SERVICE INFO – INA 0130

Noua rolă de întindere 531 0859 10

Acoperire completă pentru motoarele D5204 și D5244

Fig. 1: 531 0859 10 — noua rolă de întindere

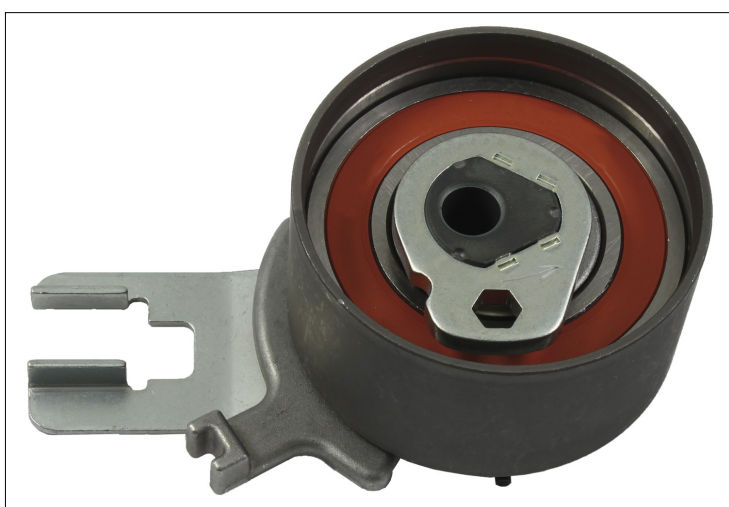
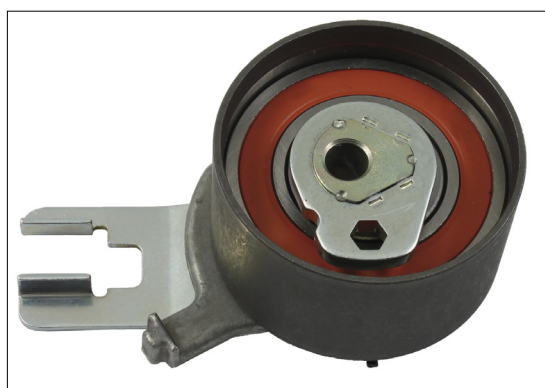
La vehiculele specificate, rola de întindere 531 0515 10 (figure 2) poate fi utilizată numai pentru o gamă limitată de numere de motor.

Din această cauză Schaeffler Automotive Aftermarket a dezvoltat noua rolă de întindere 531 0859 10 (figura 1). Această componentă acoperă toate motoarele D5204 și D5244 pe întreaga perioadă de fabricație.

Ca aspect, cele două curele de întindere diferă doar în ceea ce privește execuția indicatorului de reglare.

Kitul 530 0504 10 cu rola de întindere 531 0515 10 este înlocuit cu kitul 530 0582 10, cu noua rolă de întindere.
